## Keuringsverslag van een elektrische laagspanning- en zeer lage spanningsinstallatie

### NIET CONFORM

Straatnaam	Brabantdam
Huisnummer	145
Busnummer	
Postcode	9000
Gemeente	Gent
Land	België

Controlebezoek van een huishoudelijke installatie volgens (KB 08/09/2019) - AREI Boek 1- 6.5. en 8.2.2. en 4.2.4.3.

Afbeelding schakel- en verdeelbord:

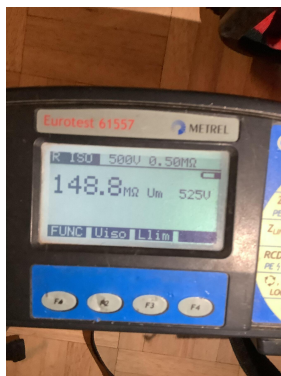
13.09 Een demonteerbaar aansluitstuk (aardingsonderbreker) moet steeds gemakkelijk bereikbaar zijn. (Boek 1 Onderafdeling 5.1.5.1. en 5.4.3.5.)

14.01 Hoofdequipotentiaal verbindingen dienen verwezenlijkt worden, ontbreken, zijn niet geel-groen, onvolledig, <6mm². (Boek 1 Onderafdeling 5.4.4.1. en 5.1.6.2)

15.11 Interne verbindingen en/of doorsnede van de verdeelrails en verbindingen in het bord zijn onvoldoende. (Boek 1 Onderafdeling 4.4.1.1. en 4.4.1.5.)

16.03 De nominale stroomsterkte van de algemene en/of bijkomende differentieelschakelaar dient aangepast te zijn aan de overstrombeveiliging. (Boek 1 Afdeling 4.4.1.)
